Progetto per la realizzazione di impianto eolico denominato "Poggio alle Pancole" Comune di Lajatico (PI).  
Codice della procedura 7874 data di avvio 4-1-2022.

**Progetto per la realizzazione di un impianto eolico, denominato "Poggio alle Pancole", costituito da n. 7 aerogeneratori, per una potenza complessiva pari a 42 MW, e delle rispettive opere di connessione alla RTN, da realizzarsi nel Comune di Lajatico (PI). Cod procedura 7874**

**OSSERVAZIONI – ALLEGATO 3**

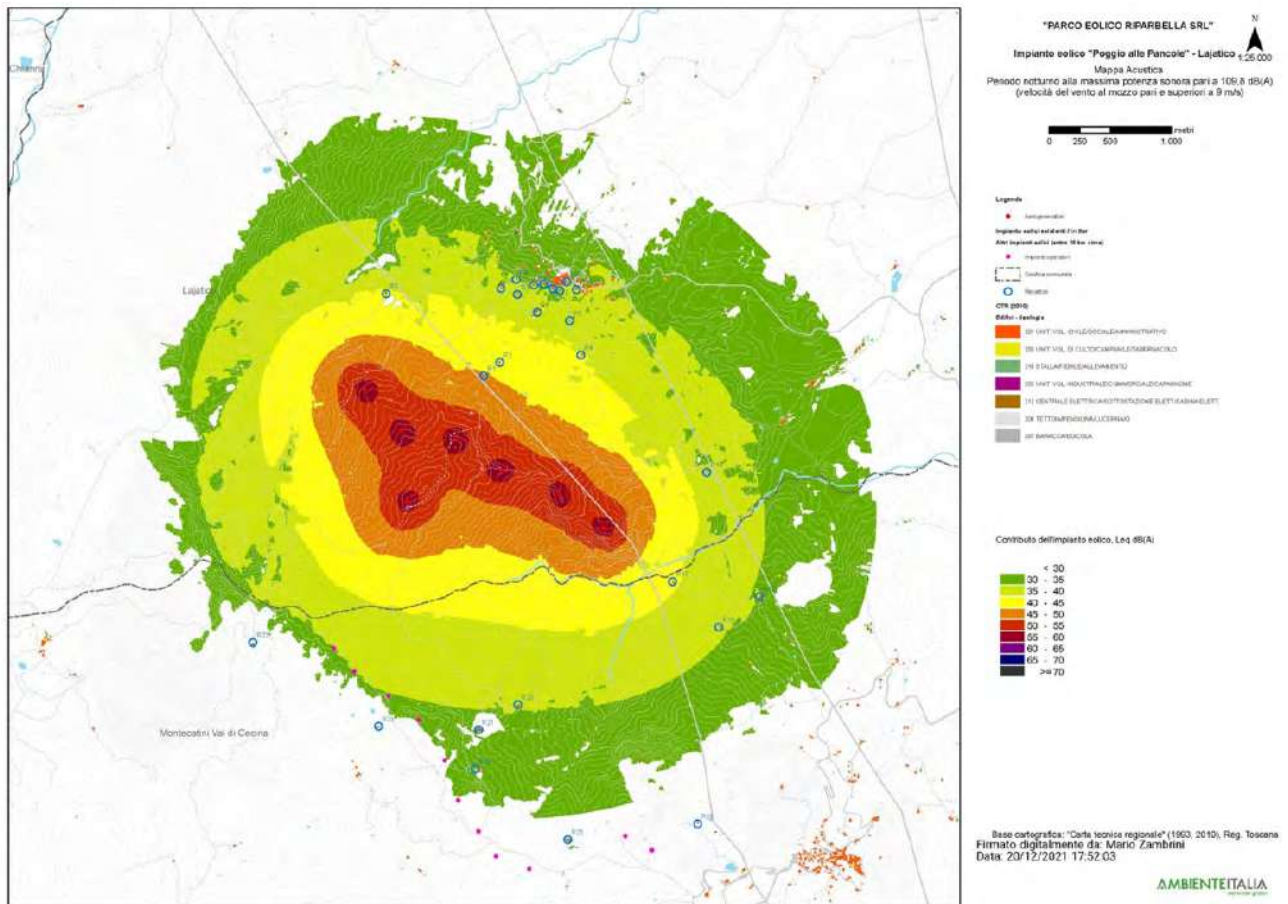
3. Nella valutazione del criterio differenziale a finestre chiuse si fa riferimento a un modello di facciata del fabbricato assolutamente non verosimile: il potere fonoisolante di un vetro 3 mm viene dichiarato 30 dB. Il potere fonoisolante di un vetro 3 mm, basta fare una veloce ricerca in letteratura, non supera i 25 dB e se ragioniamo di infisso nel suo complesso non siamo sopra i 20 dB. L'assunto della stanza 4 metri per 4 metri e volume 43 mc non è assolutamente cautelativo perché le camerette abitabili hanno superfici di calpestio inferiori ai 10 mq e volumi inferiori ai 30 mc. In ogni caso è pieno di stanze con superficie di calpestio inferiore ai 16 mq, basta una qualsiasi camera matrimoniale. La stima dell'indice dell'isolamento di facciata è quindi del tutto sovrastimata, quindi errata e porta a dichiarare che il livello di rumore ambientale a finestre chiuse è inferiore al limite di applicabilità sia di giorno che di notte. Ciò non è corretto e, in situazioni di bassa rumorosità residua come stimata/misurata dai tecnici, quando il differenziale si applica, SI SUPERA. Risulta evidente che senza l'assunto della valutazione errato dell'isolamento di facciata il criterio differenziale a finestre chiuse risulta superato.

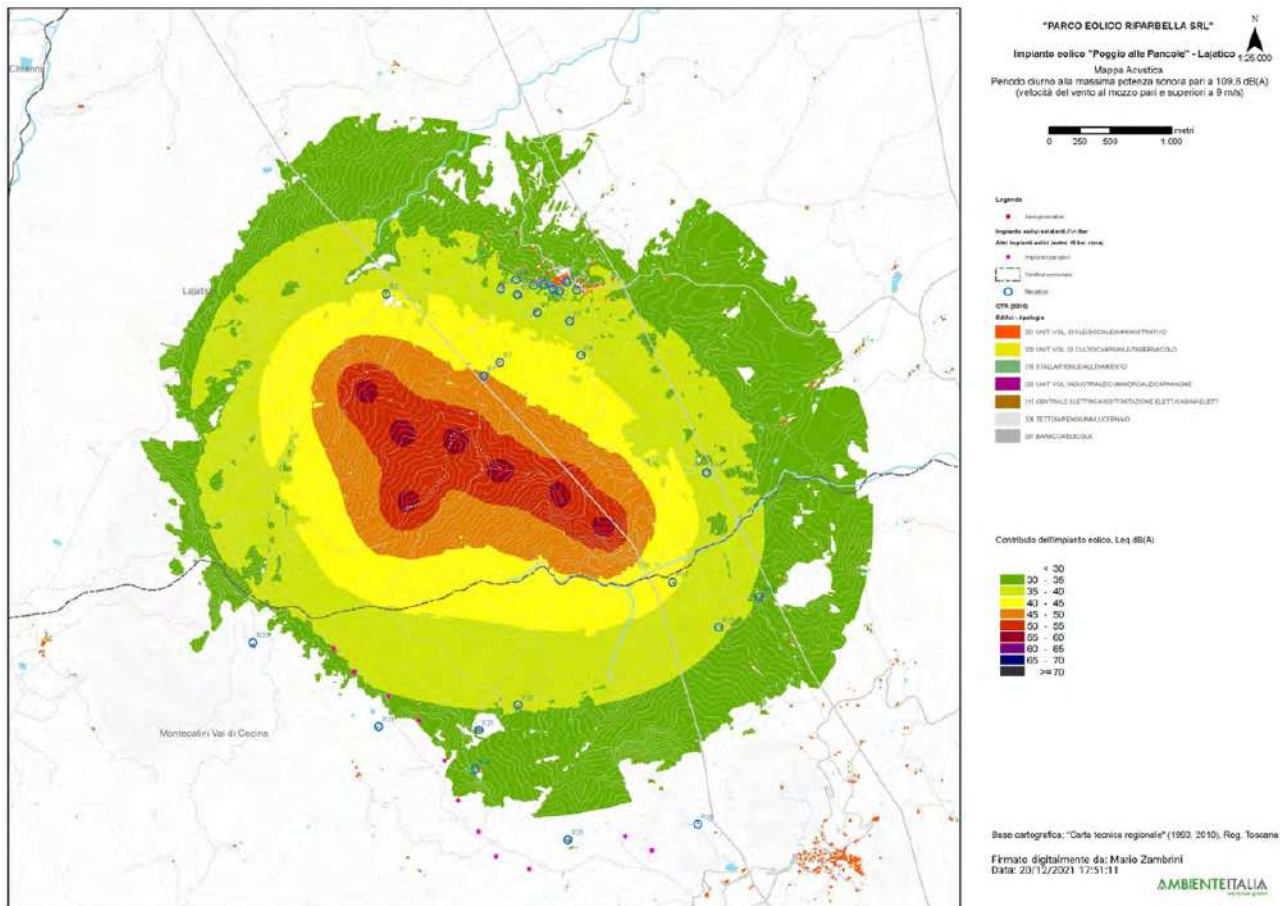
4. L'osservazione ancora più cogente riguarda l'assunto dell'abbattimento di una parete a finestre aperte pari a 10 dB. 10 dB di abbattimento, prova qualsiasi misura che si possa fare in qualsiasi situazione, può andare bene in caso di parete molto grande, di importante  $R_w$  e con finestra piccola, inferiore al 5% della superficie finestrata. Già una stanza normalissima di una cameretta con finestra 1,2x1,4, mediante misura a 1 m dalla facciata in esterno e una all'interno con fonometro a 1 m dalla finestra aperta e oltre 1 m dalle altre superfici riflettenti microfoni a 1,5 m di altezza non presenta abbattimento del rumore superiore a 6 dB, a meno di non avere all'interno un ambiente sovraccarico di arredi solo fonoassorbenti in una condizione assolutamente non realistica. Se poi ci spostiamo a una camera con una banale porta finestra da 1,2mx2,4m si perde un ulteriore dB di abbattimento e in situazioni, che esistono tranquillamente, di infissi ampi (tipo 1,8x2,4 o 2x2,4 o anche oltre) si arriva a situazioni in cui l'unico abbattimento che offre la parete è la riduzione di 3 dB dati dai coefficienti di riflessione di facciata. Coefficiente di riflessione di facciata che, oltretutto, qui non risulta valutato.

Se ne deduce che ipotizzando un abbattimento delle pareti inferiore a quello della valutazione e conforme alle stime riportate il criterio differenziale a finestre aperte si applica e SI SUPERA, sempre con riferimento ai bassi livelli di rumorosità registrati e che sono caratteristici della zona.

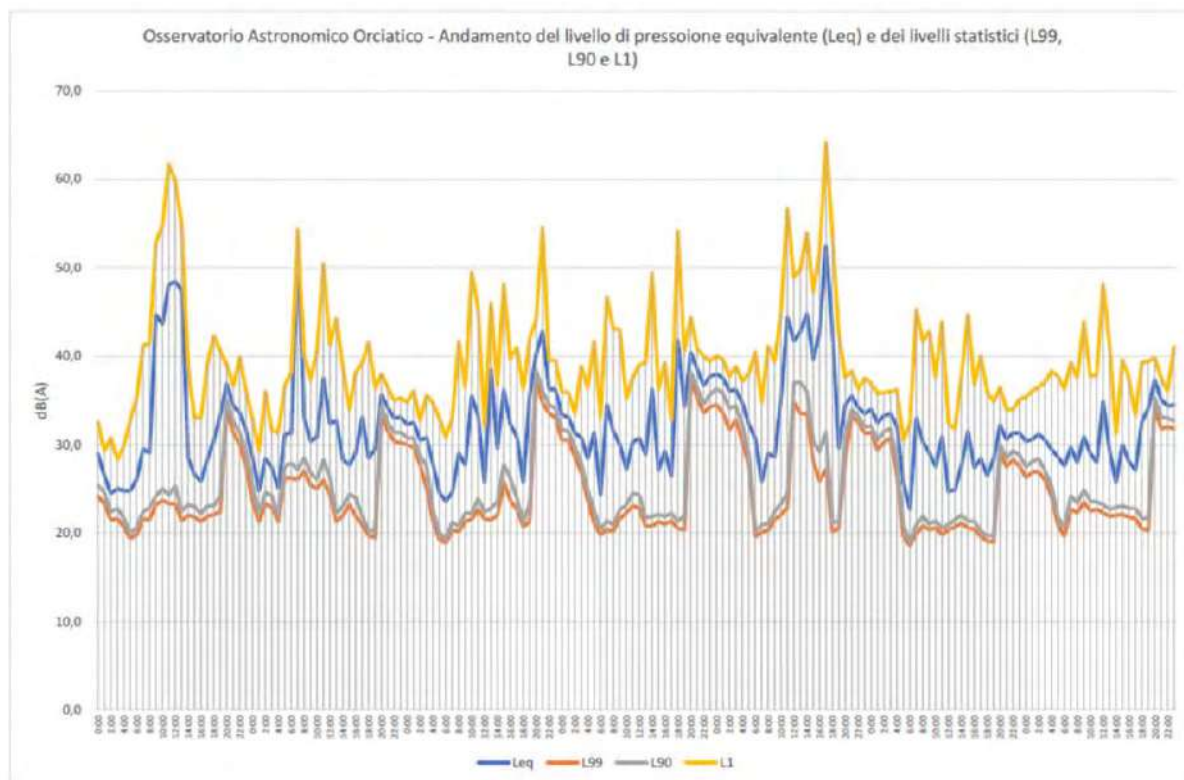
pagina 28 che in corrispondenza di livelli di pressione equivalente Leq intorno ai 45 dB(A), i livelli

di pressione istantanea L1 si aggirano intorno ai 63 e 65 dB(A) o comunque superiori a 50 dB(A) e questo per periodi di 4 e 9 ore, quindi per buona parte della giornata.
